**norm****NEN 2559/A2****Onderhoud van draagbare blustoestellen**

Maintenance of portable fire extinguishers

december 2004  
ICS 13.220.10Vervangt NEN 2559:2001/Ontw. A2:2004;  
NEN 2559:2001/C1:2002

**Figuur 1 — Etiket voor jaarlijks onderhoud**

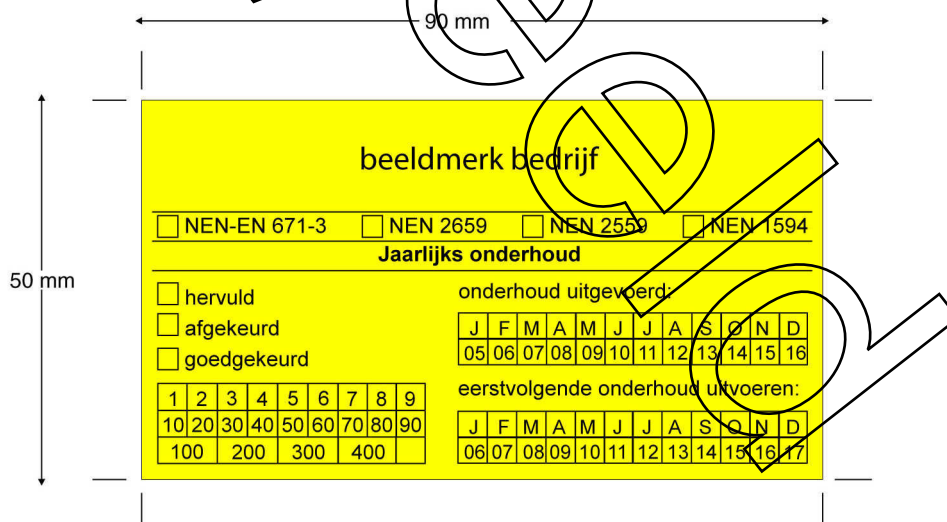
Blz 8, 5.5.3

Vervang de tekst onder 5.5.3 door:

"De onderhoudsgegevens moeten worden geregistreerd op een etiket als afgebeeld in figuur 1, dat duurzaam is bevestigd op het blustoestel en een afmeting heeft van ( 50 ± 1) mm × ( 90 ± 1) mm, kleur geel met zwarte opdruk. Het etiket wordt naast het bedieningsetiket/transfer aangebracht. Dit etiket wordt per onderhoudsbeurt vervangen. De gegevens moeten worden ingekeept of anderszins duurzaam gemerkt. De bovenkant van het etiket is gereserveerd voor de gegevens van het onderhoudsbedrijf (naam, adres, telefoon).

Op het etiket moeten de volgende gegevens worden vermeld:

- datum (jaar en maand) waarop onderhoud is uitgevoerd;
- uiterste datum (jaar en maand) waarop het eerstvolgende onderhoud moet worden uitgevoerd;
- een registratienummer van de deskundige persoon die het onderhoud heeft uitgevoerd;
- adresgegevens van de erkende onderneming of organisatie;
- datum van eventuele hervulling.

Figuur 3 — Etiket voor uitgebreid onderhoud en revisie

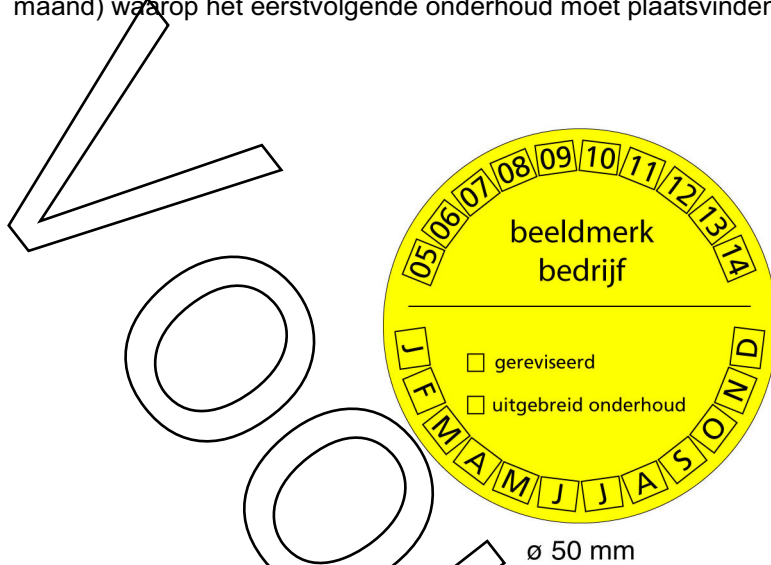
Blz. 9, 5.5.5

Na het uitgebreide onderhoud wordt het etiket volgens figuur 3 aangebracht waarbij de datum (jaar en maand) waarop het uitgebreide onderhoud werd uitgevoerd moet zijn ingekeept of anderszins duurzaam gemerkt, kleur geel met zwarte opdruk.

Daarnaast wordt het etiket volgens figuur 1 aangebracht met daarop aangegeven de datum (jaar en maand) waarop het eerstvolgende onderhoud moet plaatsvinden.
